**Licitación Pública 09/2025****"Unidad penitenciaria N° 13 - Piñero. Construcción de 6 módulos penitenciarios (A-B-C-D-E-F)"****CIRCULAR N°1 – CON CONSULTA**

Por este medio esta Unidad Ejecutora comunica a los oferentes de la licitación pública 09/2025 que se han recibido las consultas vinculadas al llamado, que se transcriben a continuación junto a sus respectivas respuestas.

05\_A P2 - A.06

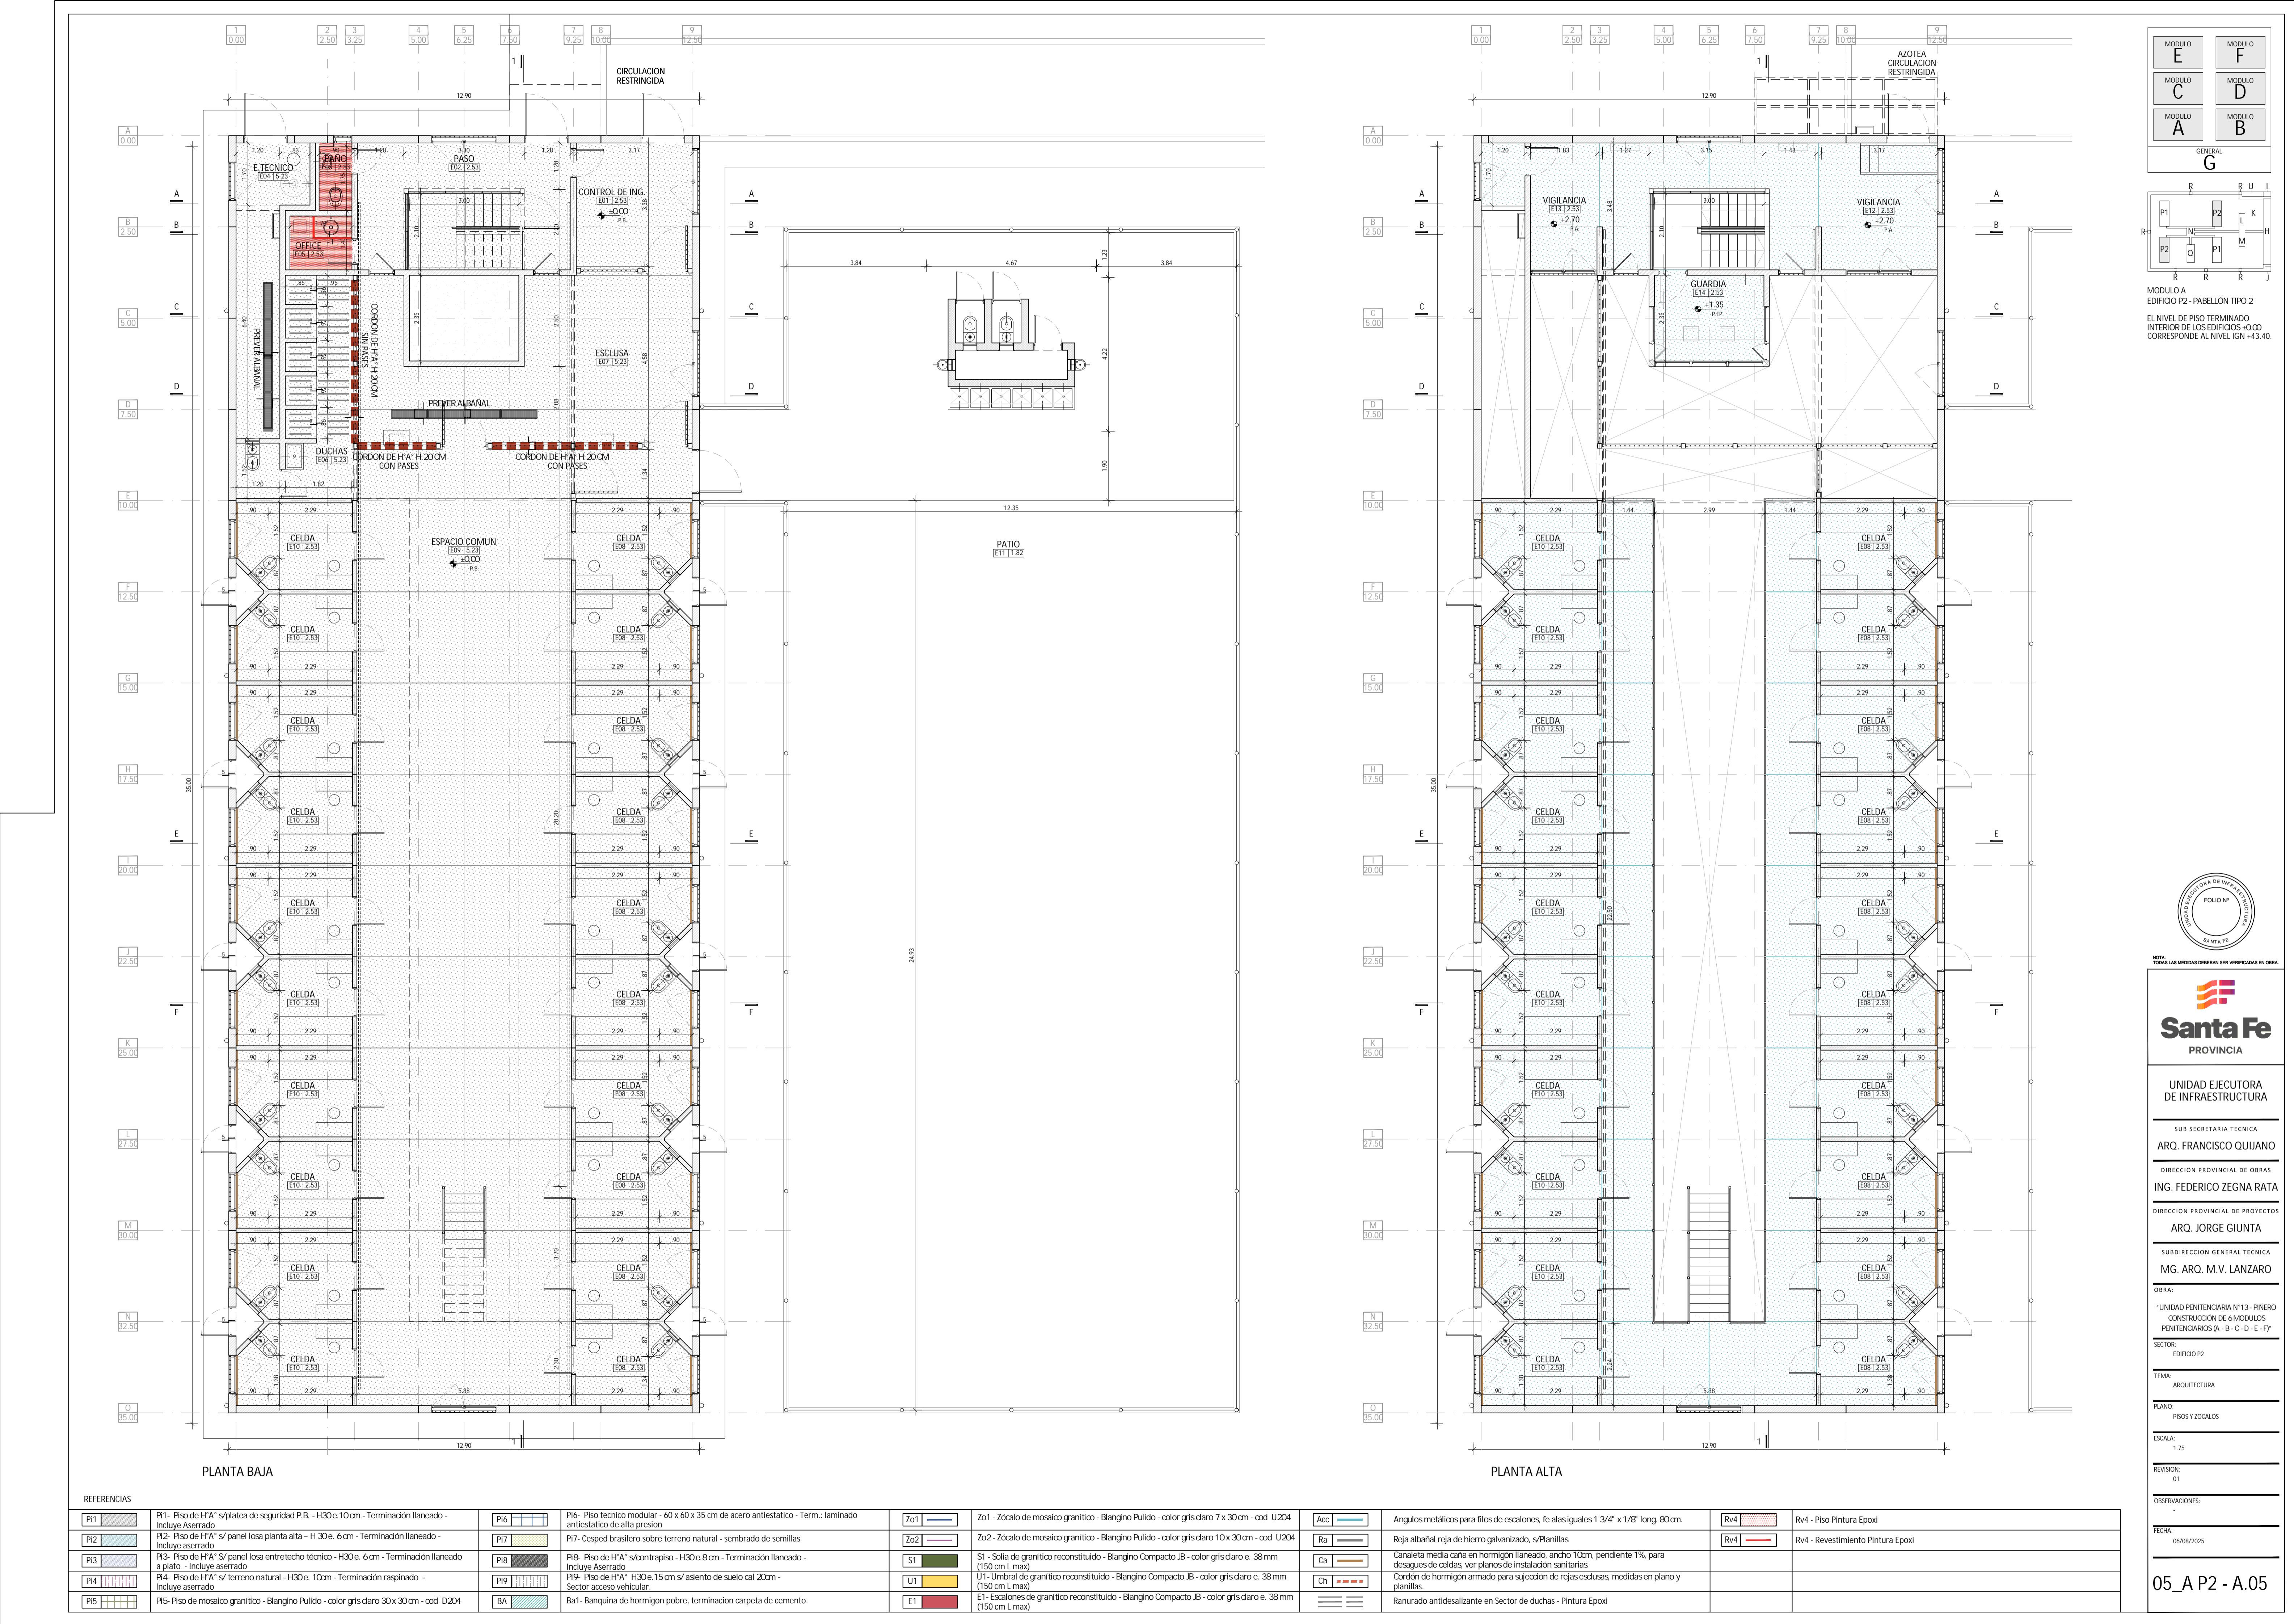
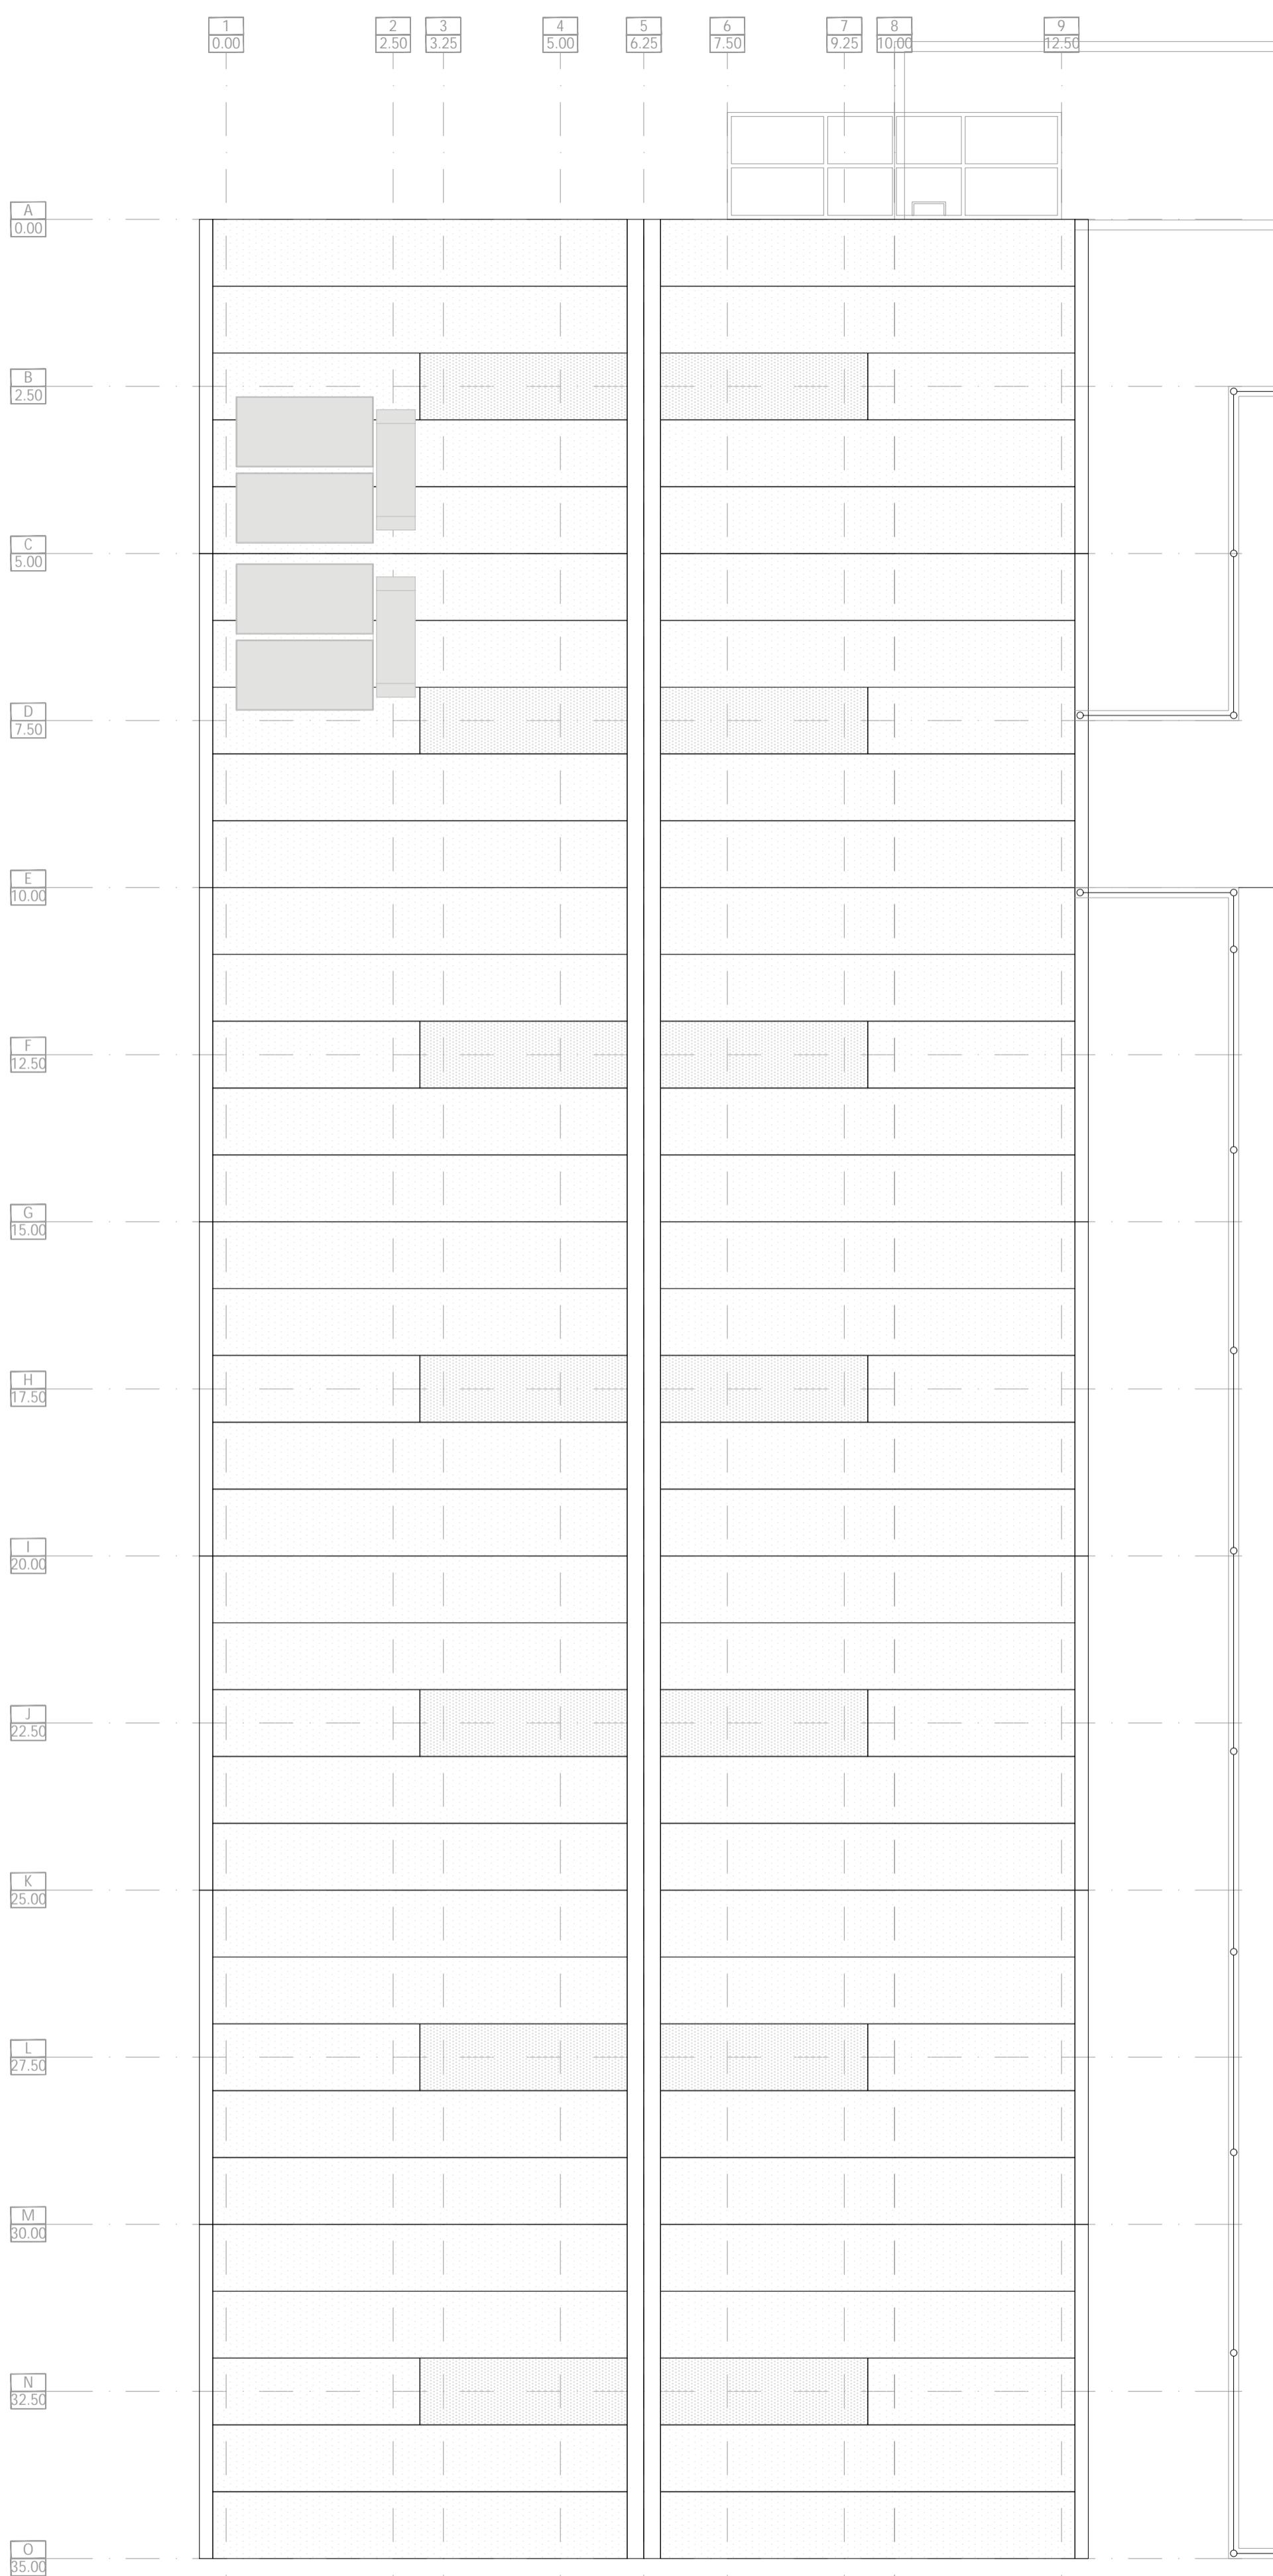
4. Indicar tipo de piso que deberá ejecutarse en los espacios comunes y celdas de los pabellones tipo 1 y tipo 2.
5. Se solicita planta de terminaciones de las garitas de vigilancia, en donde se especifiquen pisos y cielorrasos.

1. El predio no se encuentra dentro del área servida por ASSA.  
El acercamiento eléctrico hasta la S.E.T. no es objeto de esta licitación.
2. A los fines de la cotización el pre dimensionamiento de las fundaciones arrojó los datos disponibles en la documentación técnica entregada.  
La empresa adjudicataria deberá realizar el estudio de suelos según las solicitudes de la obra para la ejecución del proyecto ejecutivo que verifique las secciones adoptadas según lo establece el artículo 01.6 Estudio Geo técnico del PET.
3. Se adjunta plano 05\_C S\_PL.08
4. Se adjuntan planos 05\_A P1-A.05 R01, 05\_A P1 A.06 R01, 05\_A P2-A.05 R01 y 05\_A P2 A.06 R01.
5. Piso de garitas: hormigón premoldeado de losa terminación pintura epoxi.  
Cielorrasos: ver plano 05\_AR-A.01.
